COMMUNE DE SAINT-GINGOLPH

Carrière de la Chenilla

**Projet de déplacement de la zone d'extraction de remise
en état coordonnée**

**Examen au titre de l'article L 146-6 du code de
l'urbanisme : espaces boisés classés et loi littoral**

Simulation de la vue depuis le lac en phase exploitation (N+5 à N+10)

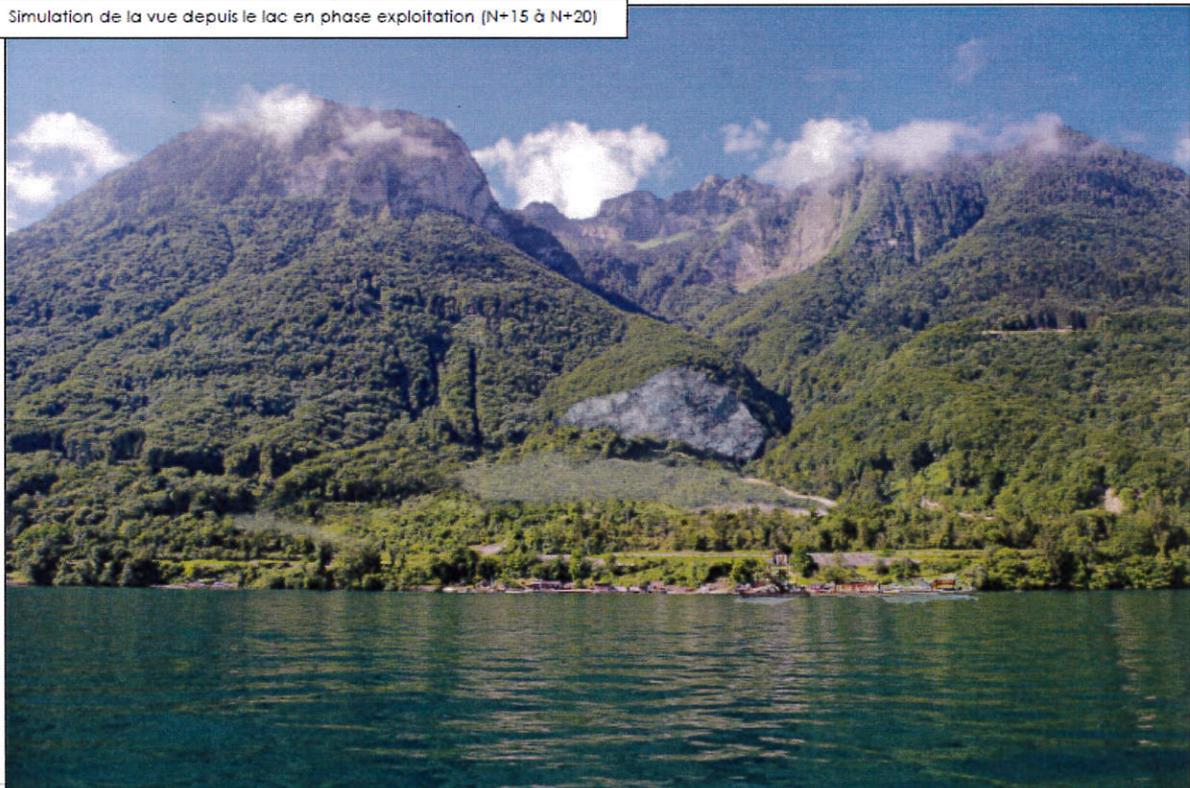
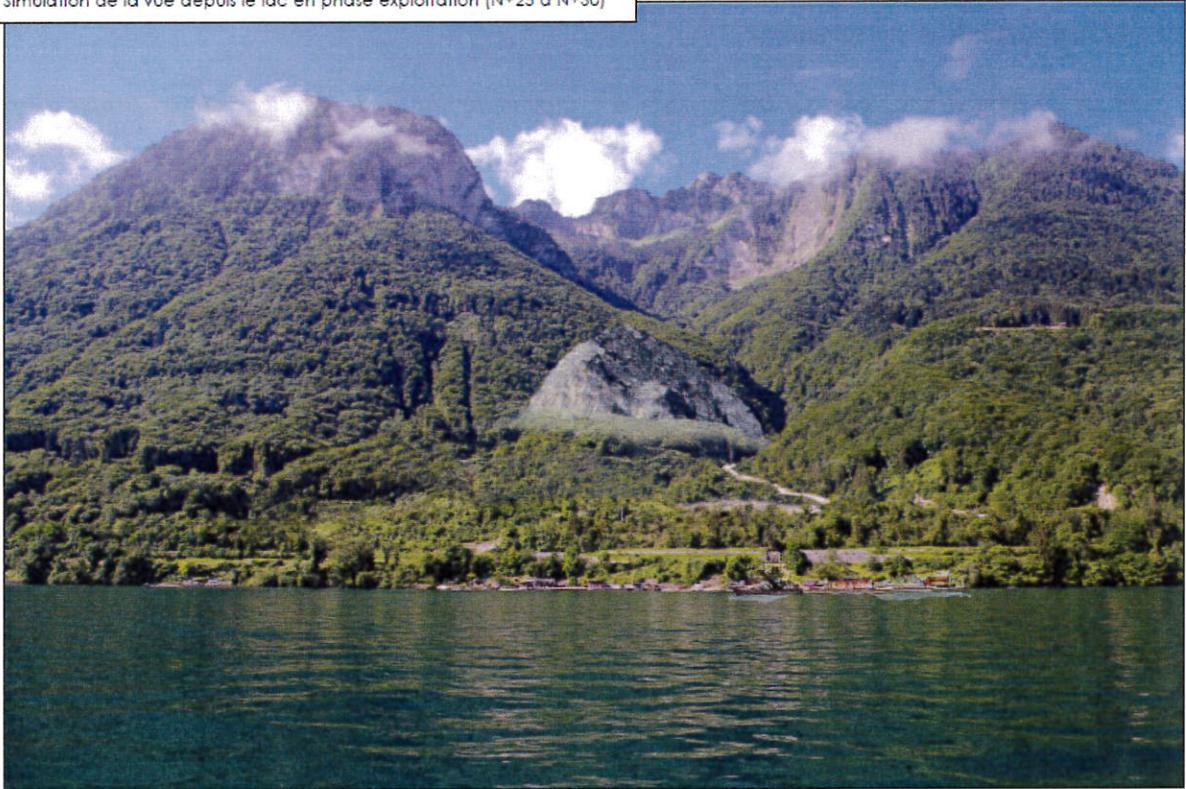
« sur la base d'une visite en bateau afin d'examiner le site de la carrière et son projet d'extension depuis le lac Léman.

Le secteur d'extension, aujourd'hui pentu et boisé, domine le site actuel de la carrière, en continuité. Sans précautions paysagères d'exploitation, il s'exposerait donc nettement dans le paysage proche perceptible depuis le lac : à la fois par le déboisement qu'il pourrait occasionner et par la force de la pente qui l'expose davantage à la vue que le site en pente douce actuellement exploité.

Consciente de l'enjeu, la société CHB, accompagnée du bureau d'étude Karum, propose plusieurs dispositions paysagères évoquées ce jour :

Les préconisations du paysagiste-conseil ont globalement été prises en compte.

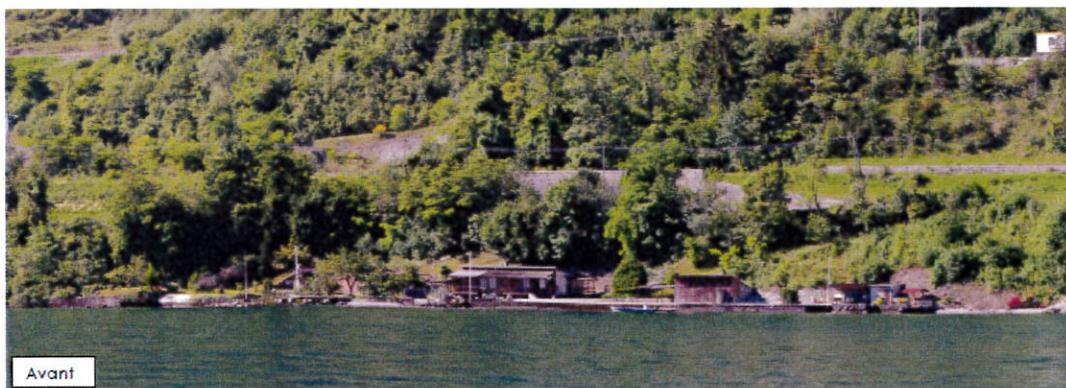
La zone d'éboulis est, quant à elle, abordée succinctement en page 158. Un talus arbustif rocheux constitué de matériaux grossiers est prévu en pied de falaise, la reconstitution d'un pierrier d'éboulement méritera cependant une proposition plus à l'échelle du lieu.

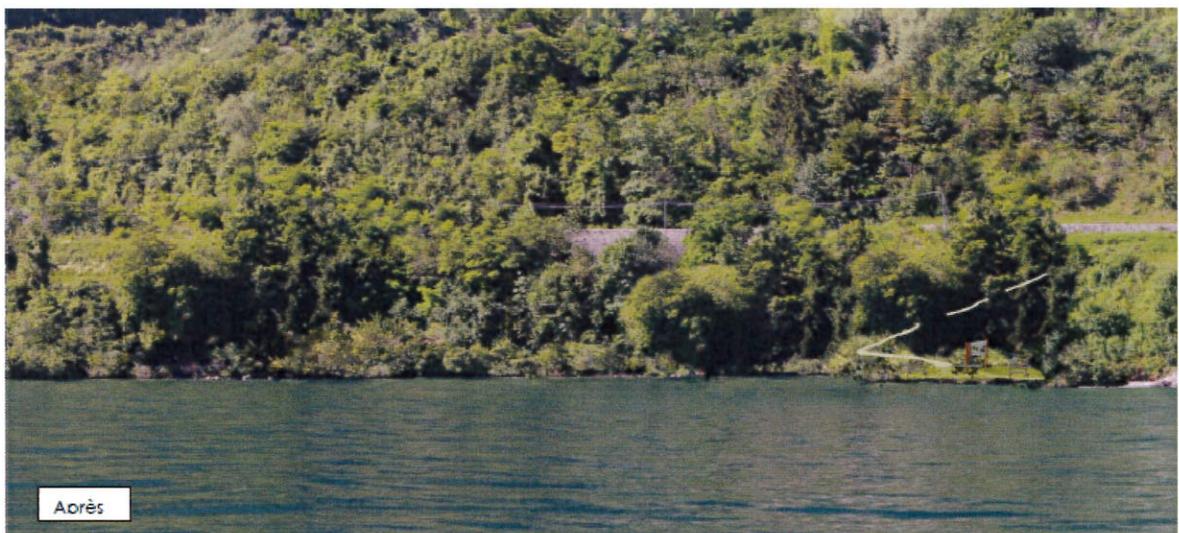
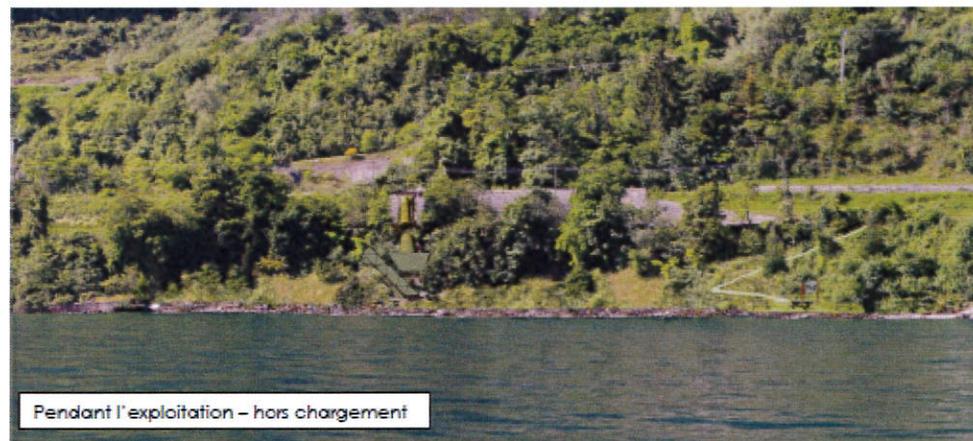
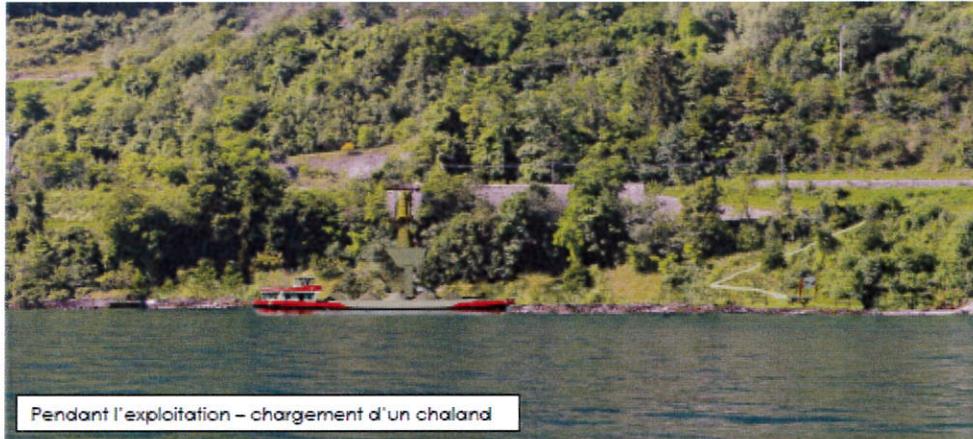
La recréation de prairie et pâturages est prévue en page 159. Un espace prairial sera recréé dans la partie basse de la zone d'exploitation, à l'image des quelques replats de basses pentes agricoles à proximité de Bret.

Le déplacement de la zone d'extraction vers l'amont permettra de préserver la ripisylve en bordure du ruisseau de la Chienaz et de masquer le site sur sa limite ouest.

Les installations de traitement des matériaux seront maintenues sur le carreau d'exploitation qui les accueille actuellement et resteront donc imperceptibles depuis le lac. De plus, un merlon boisé viendra renforcer l'écran existant en prolongement du talus séparant la carrière de la voie ferrée.

Les photomontages ci-dessous permettent d'avoir une vision zoomée sur la zone de chargement lacustre avant, pendant et après la mise en place du projet.

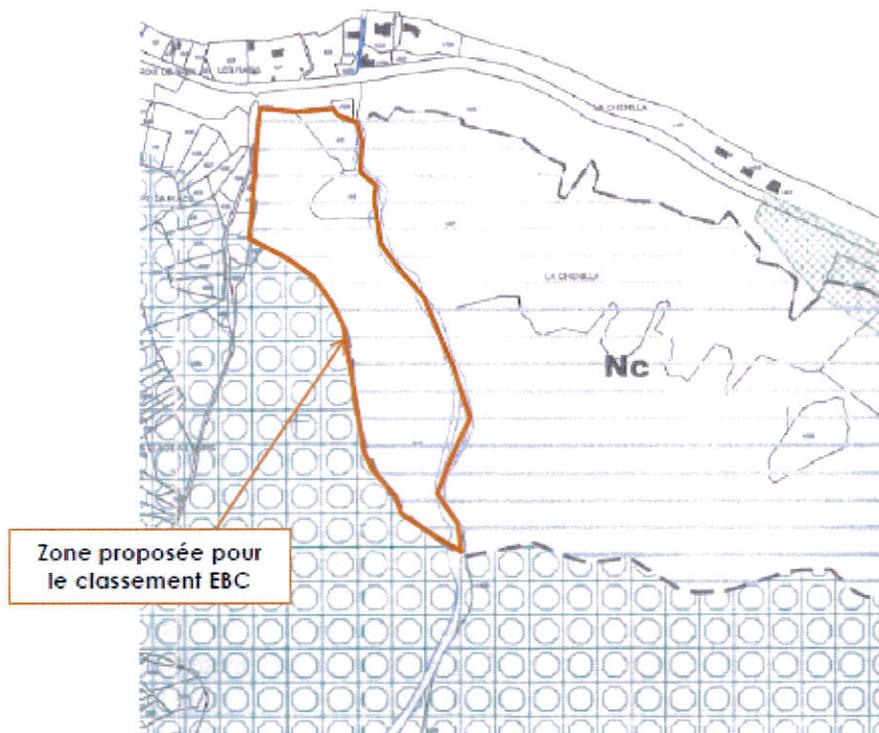
Un aménagement à vocation pédagogique et de détente est envisagé en bord du lac. Il faudra veiller à la plus grande sobriété de cet aménagement qui s'inscrira dans la bande des 100 mètres. Les différentes constructions actuelles présentes au bord du lac seront démontées dès le début de l'exploitation. Des plantations d'espèces arborées seront réalisées afin de recréer une rive boisée comme c'est le cas aux alentours.
